Bericht der Experten über die decorative Ausstattung der Pfeiler der neuen Rheinbrücke in Basel

Bericht der Experten über die decorative Ausstattung der Pfeiler der neuen Rheinbrücke in Basel.

An das geehrte Baudepartement des Cantons Baselstadt.

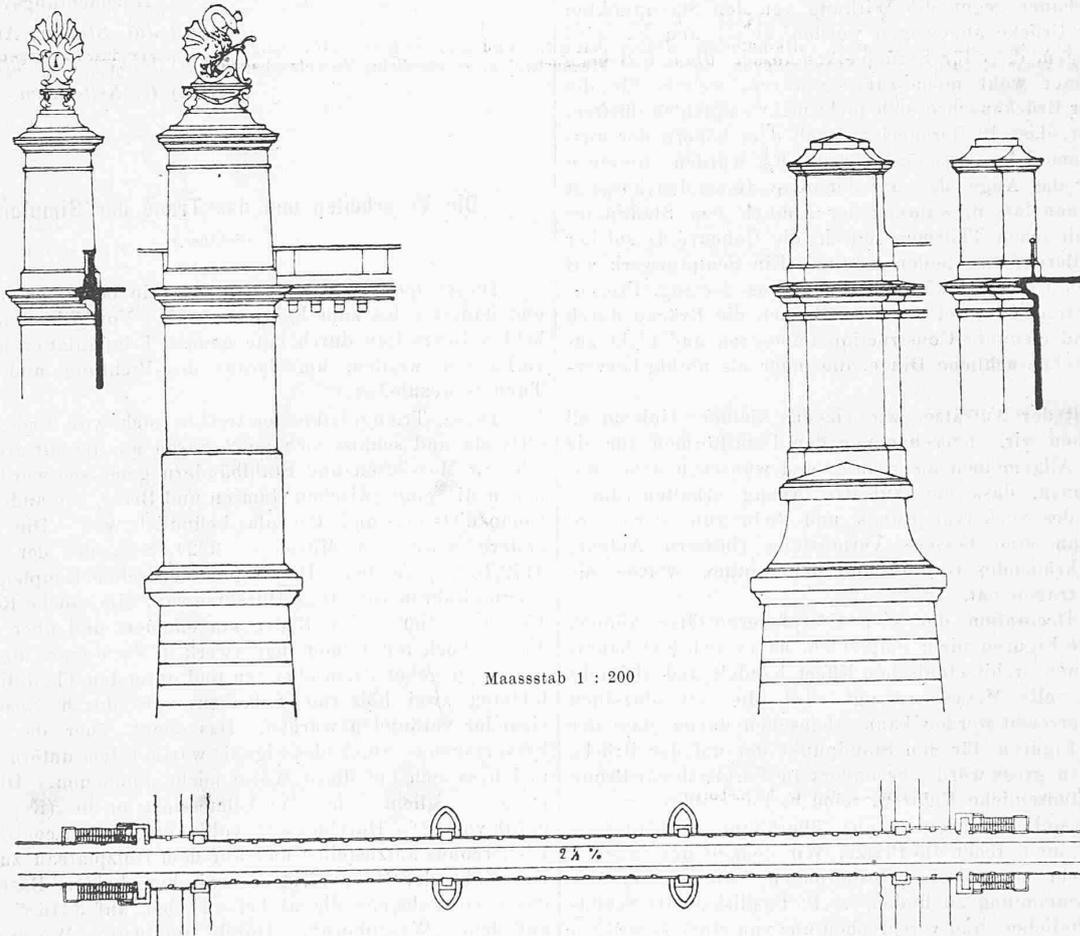
Unser Vorschlag geht nun dahin, die vier Punkte auf den zwei Uferpfeilern mit Aufsätzen zu krönen, etwa von der Höhe des kleinern der s. Z. aufgestellten Holzmodelle, d. h. nicht unter der Höhe der projectirten Gascandelaber, und dieselben mit decorativer Sculptur zu krönen, dagegen die vier Aufsätze der beiden Strompfeiler in dem Verhältniss kleiner zu gestalten, als diejenigen der Uferpfeiler, welches zur Erreichung der oben berührten Wirkungen wünschbar erscheint. Diese vier Strompfeileraufsätze würden keine Sculptur erhalten und durch bestimmte architectonische Conturen in wirkungsvollem Gegensatz zu den mit Sculpturen gekrönten Uferpfeileraufsätzen gebracht. Es mag hier beiläufig noch daran erinnert werden, dass diese Strompfeileraufsätze in einer vielleicht nicht zu fernem Zukunft, wenn die Gasbeleuchtung durch electricisches Licht ersetzt wird, in ihrer Höhe ganz passend zur Aufnahme der Leuchtpunkte wären und vielleicht auch zum Anbringen von Barometer, Thermometer etc. erwünschten Platz bieten.

Die Gestalt der Aufsätze, wie sie das kleinere Holzmodell zeigt, anerkennen wir, abgesehen von den Detailformen, für die Uferpfeiler im Allgemeinen als richtig, und wünschen dabei nur die Modificationen, dass die Aufsätze Anzug erhalten (durch Verminderung des Sockelvorsprungs und Reducirung der obern Stärke), sodann eine bessere Vermittlung (bessern Anlauf) zwischen dem krönenden Gesims und der Plinthe, welche die Decoration zu tragen hat.

Für diese Decoration der vier Uferpfeileraufsätze können wir menschliche Figuren nicht empfehlen, da es sich hier hauptsächlich um einen architectonischen Effect handelt und vielmehr eine plastisch volle Masse verlangt wird, die mit einzelnen Figuren nicht erreicht werden kann, abgesehen davon, dass der Maassstab der Figuren für den Standpunkt der auf der Brücke Gehenden viel zu gross würde, besonders im Vergleich zur Breite der Brücke. Menschliche Figuren, seien es Portraitfiguren oder allegorische Gestalten, scheinen uns überhaupt als Brücken-decoration hier nicht recht am Platze. Wir denken uns dagegen decorative, mehr heraldische Gestaltungen, wie sie in der Holbein'schen Sammlung zu finden, z. B. Basiliken als Schildhalter oder Aehnliches, und versprechen uns von einer derartigen Sculptur mit recht bewegten Linien auch eine bessere Wirkung in Seiten- und Rückansicht, als bei menschlichen Figuren oder Gruppen.

Endlich möchten wir noch vorschlagen, um nach der Anfangs unseres Berichtes entwickelten Ansicht die Uferpfeiler möglichst massig erscheinen zu lassen, über denselben, d. h. über den ersten Uferbogen, statt eines leichtern, eisernen Geländers, vollere Brüstungen anzubringen, etwa Steinpostamente mit Gussfüllungen, und dieselben auf ein kräftiges Consolgesims hinauszusetzen, damit die Brückentrottoirs dadurch nicht verengt werden.
